## IDEC ANNOUNCEMENT

公告号: A23-034-B

### LFTD LED灯珠 (H6, SLC30 和 MC 系列)

#### 之规格变更及停产通知

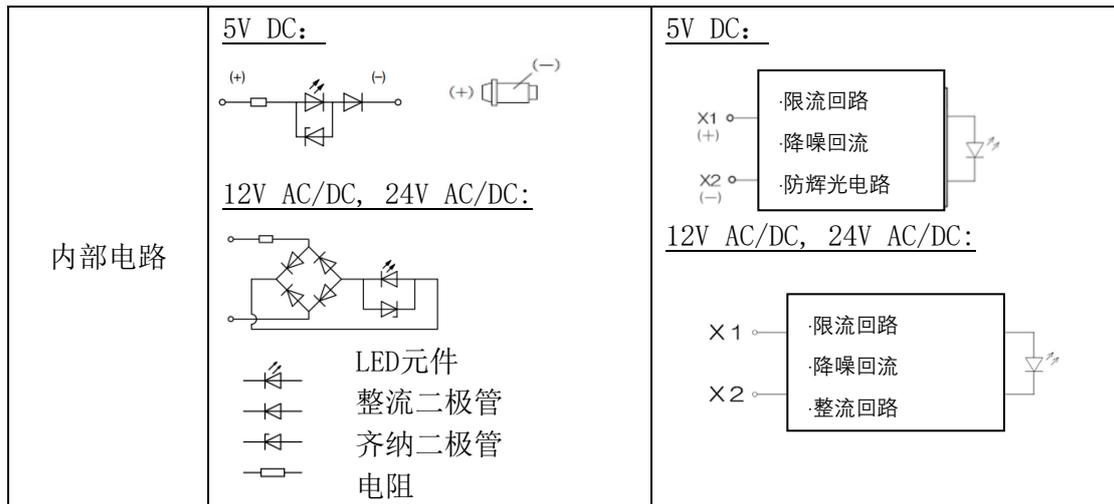
新的 LFTD LED 灯将与我们的 H6、SLC30 系列和 MC 系列一起使用, 以便缩短 LED 灯的交付时间, 并提高亮度和色彩。

因此, LED 灯的型号和规格将按如下方式更改。

此外, 整个产品的电流和内置 LED 灯珠型号也将更改。

变更前LED灯珠			新LED灯珠		
额定电压		5V DC	12V AC/DC	24V AC/DC	5V DC	12V AC/DC	24V AC/DC
电 流	A/G/PW/R	8mA (DC)	8mA (DC) / 7mA (AC)		4mA (DC/AC)		
	S	7mA (DC)	9mA (DC) / 8mA (AC)				
LED灯珠型号		LFTD- 5①	LFTD-1 ①	LFTD- 2①	LFTD-5①N	LFTD-1① N	LFTD-2① N
外观及尺寸		 <p>法兰颜色: 多种 (与照明颜色相同)</p>			 <p>法兰颜色: 所有照明均为白色</p>  <p>字符显示 *字符高度: 1mm □ □ △ ※ 照明颜色编码: A (琥珀), G (绿), PW (纯白), R (红色), S (蓝) 电压编码: 5 (5V), 1 (12V), 2 (24V) 批号</p>

1. 新 LFTD LED 灯珠可与当前产品配合使用
2. LED 的塑料部分材料将从聚酰胺改为 PBT
3. 无其他规格变更
